Dossier n° 24-RIA-210

Objet : Demande d'un avis conformément aux articles R.181-18 à R.181.33-1 du code de l'environnement – Autorisation environnementale relative au projet de construction de plateaux de tournage, d'ateliers, de bâtiments, de stockage, de locaux d'accompagnement et de décors de studio de cinéma sur l'Aérodrome de Coulommiers-Voisins sur la commune de Maisoncelles-En-Brie (77).

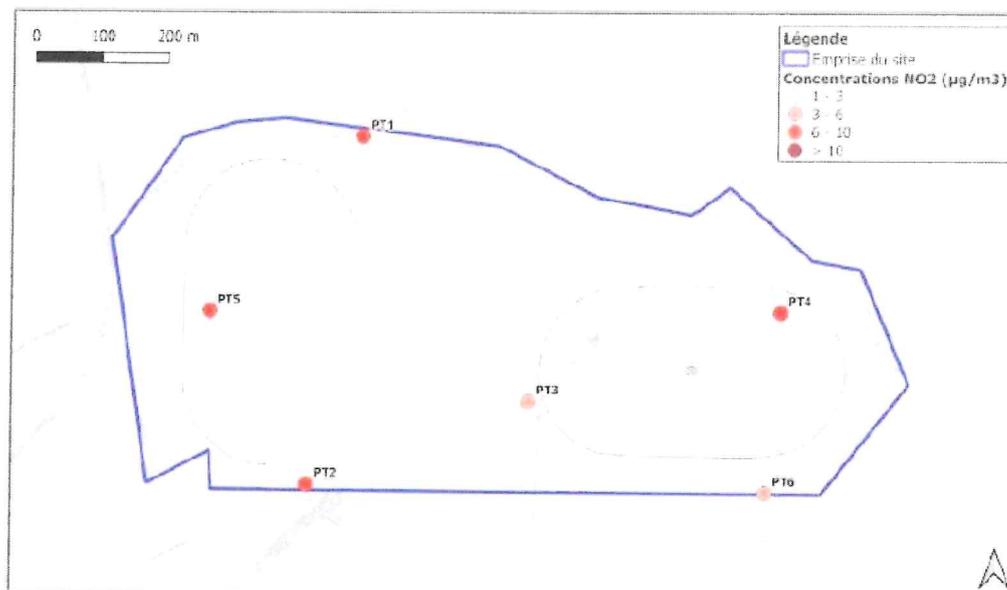
L'étude d'impact indique que les concentrations moyennes annuelles en dioxyde d'azote (NO₂) et en particules fines PM_{2,5} et PM₁₀ au droit du projet sont inférieures aux valeurs limites annuelles, mais restent néanmoins supérieures aux valeurs recommandées par l'Organisation Mondiale de la Santé pour les particules fines (5 et 10 µg/m³ pour le PM_{2,5} et les PM₁₀) (données 2022 issues des modélisations d'Airparif). Cette étude fournit les cartographies pour les émissions de NO₂ et PM₁₀.

Le dossier fournit les résultats d'une campagne de mesures réalisées in-situ pour les NO₂, avec six points de mesures. Les émissions varient entre 5,3 et 9,5 µg/m³.
